COMMISSION CONSULTATIVE POUR L'AMÉNAGEMENT DU TERRITOIRE ET
LA MOBILITÉ DE LA COMMUNE DE TELLIN

**Observatoire pour la mobilité,
la sécurité et l'aménagement de
l'espace public sur le territoire de
la Commune de Tellin**

**RAPPORT
D'ENQUÊTE**

Soumis à la CCATM en séance 8 décembre 2015
Approuvé par la CCATM en séance du 4 février 2016

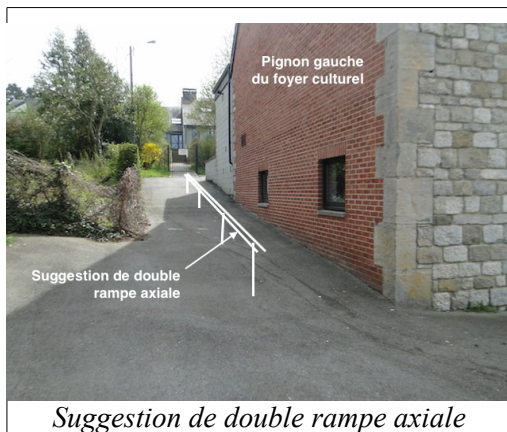
Si la réponse à cette demande est louable, elle est en réalité inefficace. En effet, la rampe est interrompue à l'endroit où elle est le plus nécessaire, c'est à dire là où le pignon s'arrête alors que la pente atteint un maximum dépassant les 15 % dans le virage à gauche.

Notre Observatoire demande un ré-examen de cet aménagement et propose une des deux pistes comme alternatives possibles tout en laissant la rampe de droite accessible aux véhicules :

- pignon de droite : pose d'une rampe continue de l'autre côté du chemin revêtu sur le mur existant ou sur poteaux à sceller dans le revêtement. Si ce trajet est plus long (situé au haut-rayon du virage), il offre l'avantage de ne pas accentuer la pente dans le virage, et assure une meilleure visibilité sur un quelconque véhicule autorisé à emprunter ce raidillon.

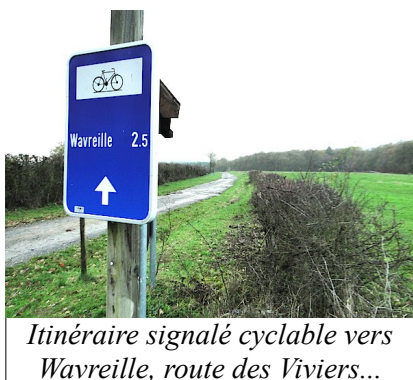
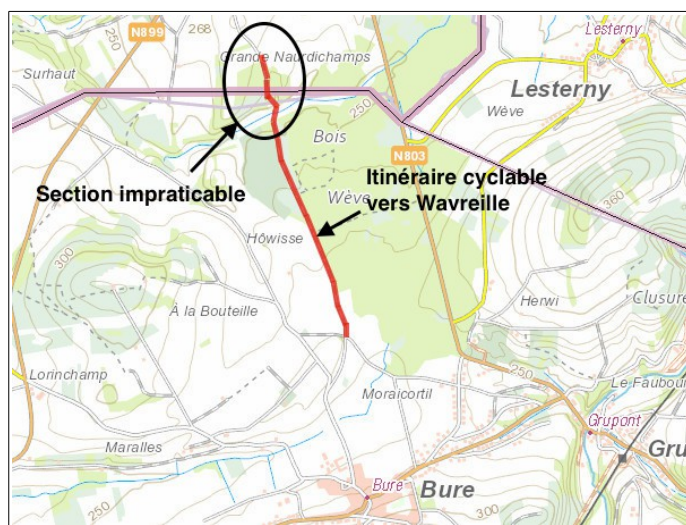
Pourtant, un « itinéraire cyclable » doit être... cyclable, c'est à dire accessible pour les conducteurs de vélos dits « de ville » (en comparaison aux VTT) sur des voies revêtues ou en empiérement fermé sans irrégularité de profil excessive.

Le chemin des Viviers en question n'est pas revêtu et, après 200 m, le profil devient difficilement acceptable pour la pratique du « vélo de ville » (boue et belles bâches d'eau...). Le chemin se poursuivant à la limite de la Commune, on arrive à un passage sur une tête de roche parfaitement impraticable pour les cyclistes, lesquels devront mettre pied à terre.

9. Stationnement dangereux au Pasay de Grupont

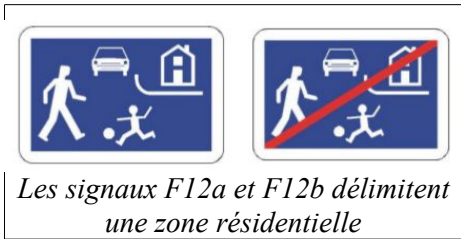
Le rapporteur de Bure de notre Observatoire nous a fait observer qu'une habitation constitue un obstacle visuel dans cette rue alors que celle-ci décrit un petit virage.

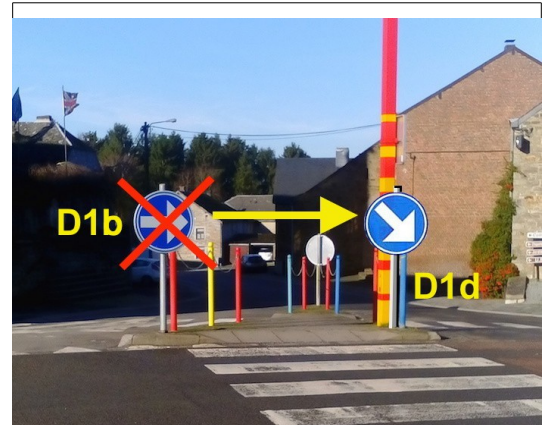
En outre, il faut signaler la non-conformité du poteau, celui-ci doit être obligatoirement de couleur orange.

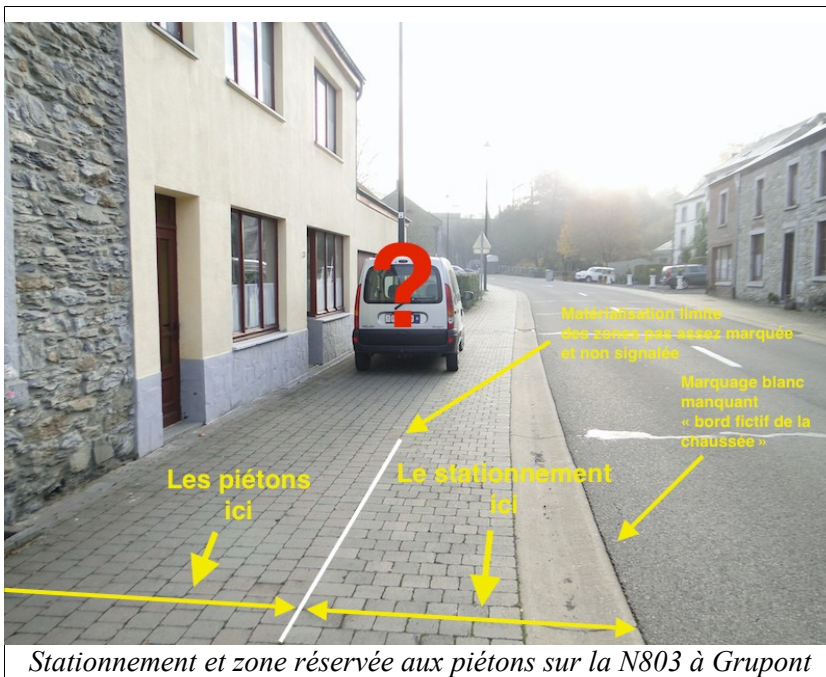
Hélas, l'autre entrée dans Grupont (en venant de St-Hubert) ne présente pas les mêmes qualités. Aucun effet de porte, l'entrée n'est matérialisée que par le strict minimum légal : le signal F1a.

L'aménagement de trottoirs dès la limite de l'agglomération aide cependant à la perception de l'agglomération, mais il serait intéressant de connaître la proportion des automobilistes qui respectent la limitation de vitesse à 50 km/h sur le tronçon entre le signal F1a et le pont du chemin de fer.

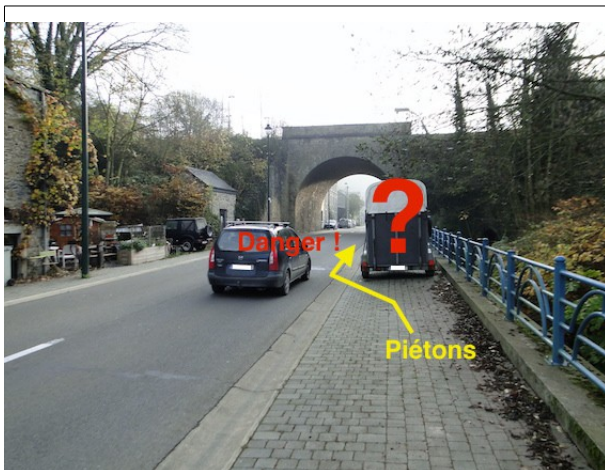
Notre Observatoire juge qu'il n'est pas normal, dans la situation présente (qui n'est pas un chemin de campagne!), qu'un piéton soit obligé de mettre les

pieds sur la chaussée - et se mettre en danger - pour contourner un véhicule en stationnement sur le trottoir pour la seule raison de commodité du propriétaire d'un véhicule.

Notre Observatoire suggère que cette situation soit amendée par l'Administration (SPW DGO1 et Commune) par le ré-examen du règlement de police sur le stationnement (s'il existe) et soit matérialisé sur place au moyen d'une signalisation, d'un marquage et autres accessoires de chaussée (bordures, bollards, plantations, marquage, etc...) séparant les zones réservées aux piétons de celles réservées au stationnement.

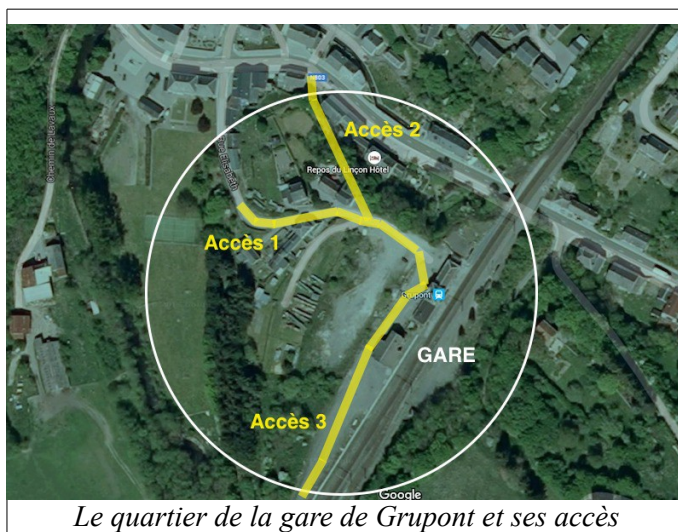
- Accès 2. Une venelle joint la place de la gare à la N803, à droite de la rue Elisabeth, en descendant. Cette venelle ombragée ne manquerait pas de charme si elle était entretenue. En effet, le sol est couvert d'une mousse particulièrement glissante. Son usage serait une alternative pour les piétons empruntant la rue Elisabeth, et pourquoi pas en rendre l'usage conseillé par une signalisation appropriée.

Actuellement, cette venelle ne fait l'objet d'aucune réglementation visible. On pourrait envisager une signalisation appropriée signifiant un usage exclusif aux piétons.

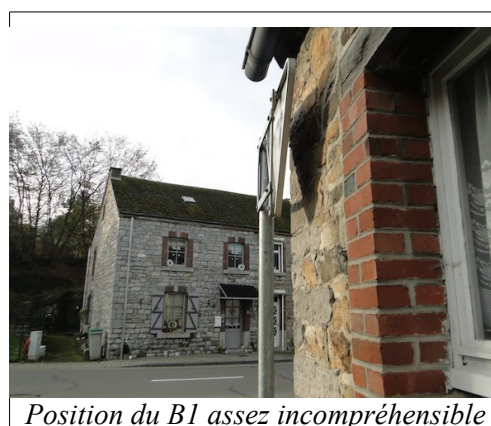
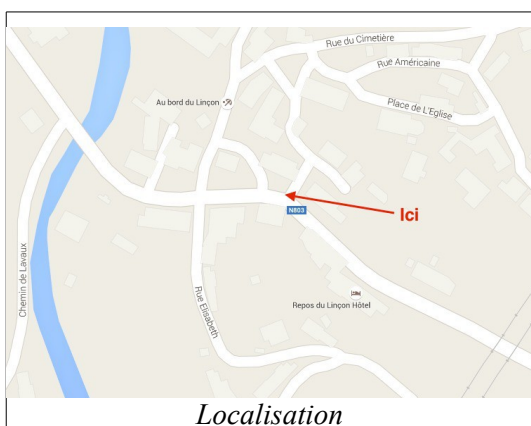
Positionnement du signal B1 assez incompréhensible ! Sous la gestion du SPW DGO1, district routier de St-Hubert. Sans autre commentaire.

Localisation du carrefour

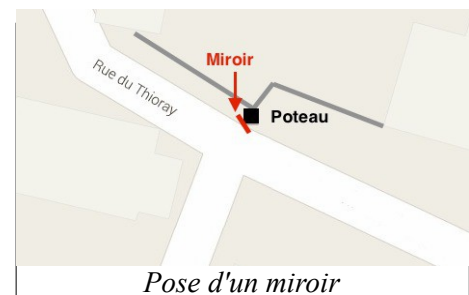
La maison de droite masque la rue de Bouges

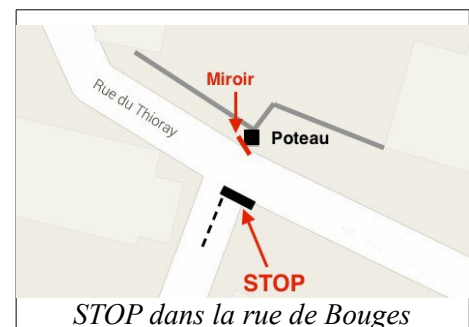
Avantage : un véhicule immobilisé devant la ligne de STOP est parfaitement visible et dispose d'une bonne visibilité dans les deux sens dans la rue du Thioray.

Cette solution, moyennement contraignante, n'exclut pas l'utilisation d'un miroir de carrefour (comme décrit au point A.), cela permettrait d'anticiper la présence d'un véhicule ou des piétons (enfants?) dans la rue du Thioray.

Localisation

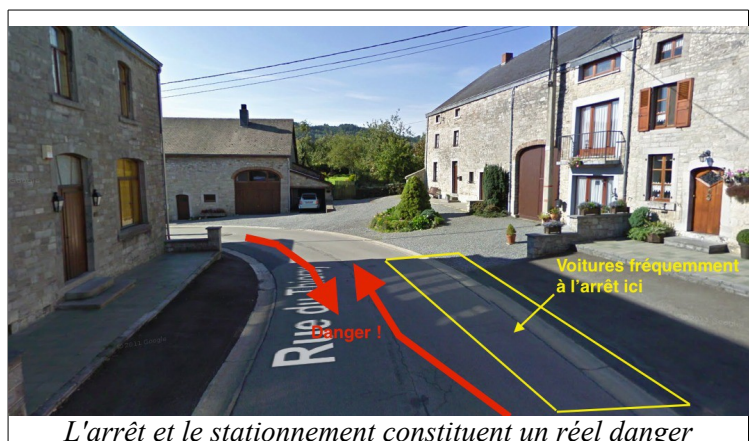
L'arrêt et le stationnement constituent un réel danger

- Interdire le stationnement le long de la rue sur le tronçon en question, marquage jaune et signalisation verticale E3 + additionnel type X de distance, ce qui est contraignant et pénalisant pour les riverains;
- ou tracer des cases de stationnement au sol, à l'extérieur de la chaussée, et obliger les personnes à s'y garer scrupuleusement. A noter que la nature du sol actuel sur une partie du tronçon dangereux ne permet pas le traçage de cases de stationnement ;
- ou toute autre proposition qui permettrait de résoudre ce problème.

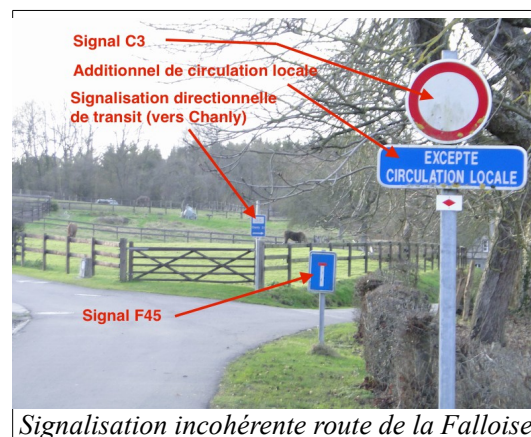
- L'itinéraire existant passe par une courte section de la route de la Falloise dont l'entrée est signalée par un panneau C3 (interdit à tout conducteur dans les deux sens) avec panneau additionnel "Excepté circulation locale". Rappelons ici qu'un cycliste est un conducteur.

Or, l'itinéraire en direction de Chanly tel que fléché est une circulation de transit. Il y a donc contradiction entre la circulation locale et la circulation de transit.

- Modifier l'itinéraire cyclable vers Chanly par la route de la Falloise sur toute sa longueur jusque Chanly. (voir schéma ci-dessus)

- Autoriser le passage aux cyclistes (ainsi que les cavaliers) à l'entrée de la route de la Falloise en modifiant le panneau additionnel sous la signal C3 « Excepté circulation locale, cyclistes et cavaliers » ;
- Modifier la signalisation F45 « voie sans issue ».

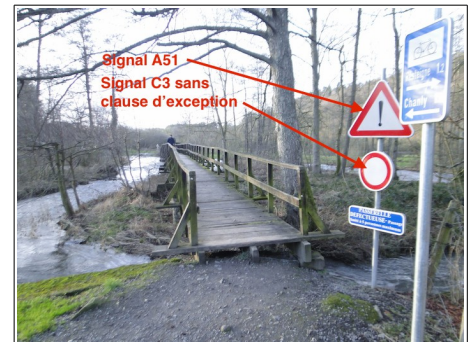
- Le cycliste est ensuite dirigé vers le moulin où se situe la passerelle enjambant la Lesse. Elle est signalée par un panneau C3 unilatéral (sans clause d'exception). Etrange pour un itinéraire cyclable...

Note : L'interdiction C3 est surmontée d'un signal de danger A51. Ce signal n'est autorisé que si la nature du danger n'est pas reprise dans la nomenclature des signaux de danger (série A) ; le cas échéant la nature du danger doit être spécifiée sur un panneau additionnel. Voir aussi le point 18. « Anomalies de la signalisation ».

- Modifier la signalisation directionnelle pour cyclistes à la fourche de la rue du Moulin et de la route de la Falloise en surchargeant la flèche actuellement vers la droite par une flèche vers la gauche ;
- En toute logique, placer une signalisation équivalente à l'entrée de la « rue Falloise » (additionnel sous C3 cfr. ci-dessus et signalisation directionnelle pour cyclistes). Voir la Commune de Wellin ;
- démonter (et récupérer) la signalisation directionnelle pour cyclistes de part et d'autre de la passerelle et sur le chemin Outre-Lesse.
- De part et d'autre de la passerelle, placer l'additionnel d'avertissement sous le signal A51 et pas sous le signal C3.

12. Ilot à l'entrée du Chemin du Bois

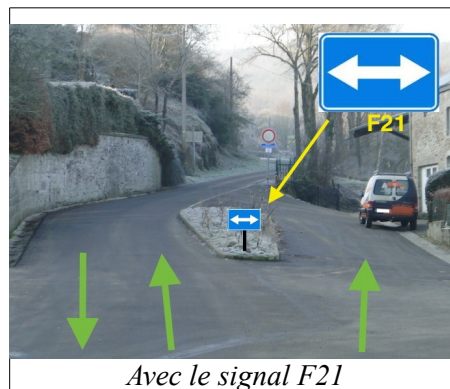
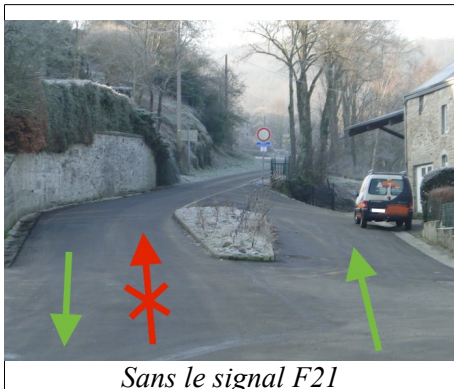
On peut se poser la question sur l'opportunité de placer un signal F21 ici pour clarifier la situation et dépenaliser l'habitude de passer à gauche de cet îlot.

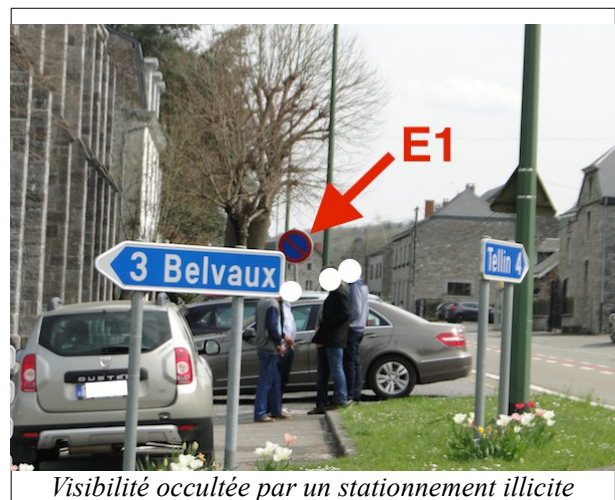
Note : le signal E1 ne peut pas se placer en contresens puisque le stationnement en contresens est interdit. Contrairement à la législation de certains autres pays, la signalisation relative à l'arrêt au stationnement ne vaut que pour le côté de la voie où le signal se trouve (cas des sens uniques).

Notre Observatoire a le devoir de recommander la mise en conformité de ce signal et de faire respecter cette interdiction par l'autorité verbalisante. En cas de persistance des contrevenants, nous préconisons la pose d'un dispositif empêchant le stationnement au moyen de poteaux anti-parking (bollards). Dans ce cas, le retrait du signal s'impose.

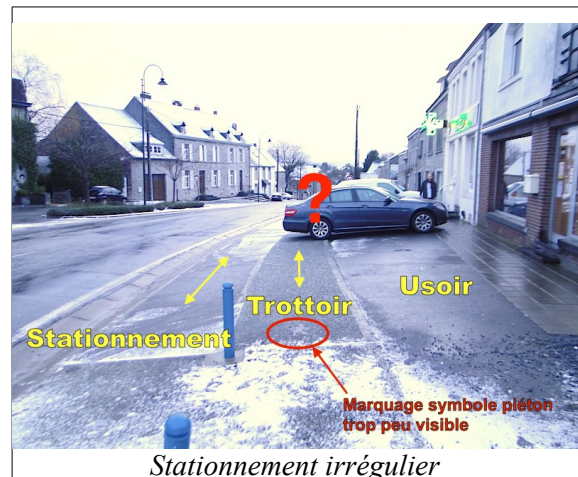
D'abord parce que le trottoir n'a pas été construit en saillie par rapport à la bande de stationnement.

Ensuite, la question est de savoir si un règlement qui fixe l'usage de ces deux types de zones a été émis par l'autorité, sinon pourquoi en avoir fait l'investissement? Si oui, pourquoi n'a-t-il pas été matérialisé sur place par une signalisation réglementaire ?

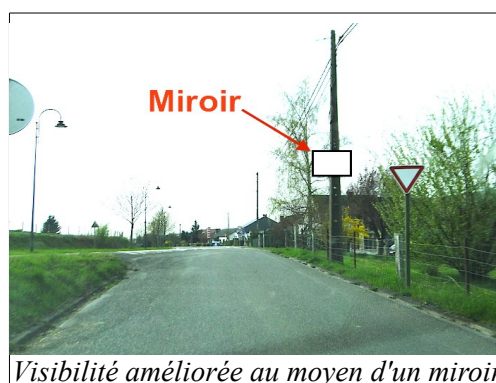
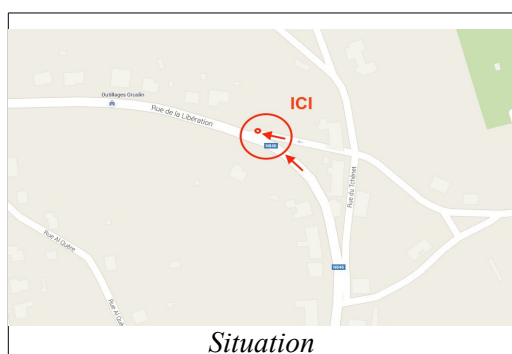
Un manque avéré de visibilité existe pour le conducteur débouchant sur la N846 vers Restaigne par la rampe de la rue du Courtil (rue en sens unique).
